Bjerkreim kommune

E39 Ålgård - Bue, detaljregulering - 2. gangsbehandling

Saksnummer	Utval	Møtedato
032/22	Formannskapet	29.03.2022
016/22	Kommunestyret	05.04.2022

Torunn og Jone Gystøl, 24.11.2021

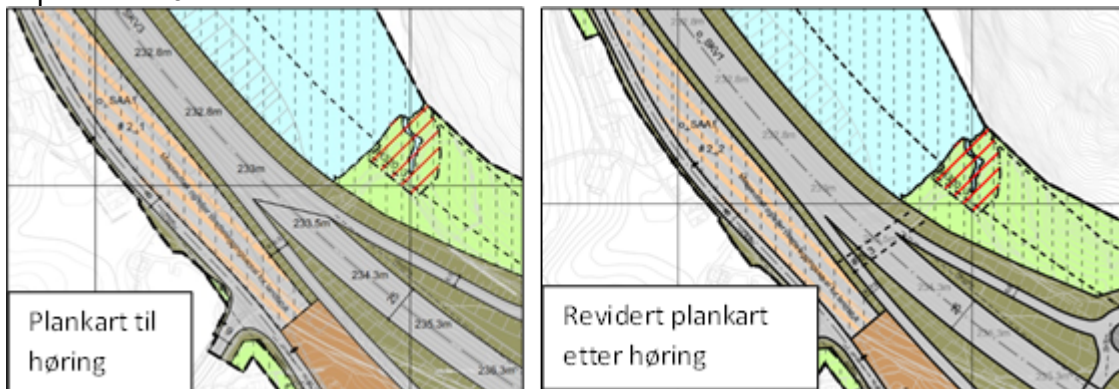
- a. Gystøl anser alternativ A1 som foretrukket alternativ på Bue, ettersom dette gir best avstand mellom bolighus og ny E39, gir bedre muligheter for landbruksareal og beslaglegger minst dyrket jord og beiteområder.

- b. Gystøl foreslår en kombinert versjon av alternativer A1 og A4, der ny E39 benytter alternativ A1 i søndre del av Ytra Kydlandsvatnet, og legger seg inn til Liaknuten som i A4 alternativet lengre nord. Dette vil gi bedre avstand til boliger sør for vannet og spare prosjektet for mye fyllmasser.

- a. Alternativ A4 vurderes totalt som det beste alternativet. Det foreligger innsigelse til alternativ A1 fra NVE, og faglige anbefalinger fra statsforvalteren i Rogaland, Statens vegvesen og fylkesutvalget om å legge til grunn alternativ A4 for reguleringsvedtak og utbygging. På grunn av innsigelse kan ikke alternativ A1 vedtas.
- b. I arbeidsprosessen med reguleringsplanen har det blitt vurdert flere mulige linjeføringer

over området, jamfør også planbeskrivelsen. Nye Veier anser det ikke som aktuelt å utrede ytterligere kombinasjoner, og viser til høringsuttalelsene fra overordnede myndigheter, jamfør også punkt a). Å flytte E39 lenger østover der veien treffer land ved Buekrysset vil i utgangspunktet ta enda mer landbruksarealer. Alternativ A1 tar mer landbruksarealer (inkludert fulldyrket mark) enn alternativ A4 i området der selve Buekrysset foreslås regulert. A1 sparer derfor ikke særlig mer landbruksareal enn A4, men A1 gir noe mer mulighet for å tilrettelegge for nydyrking i «inneklemtarealer» enn A4.
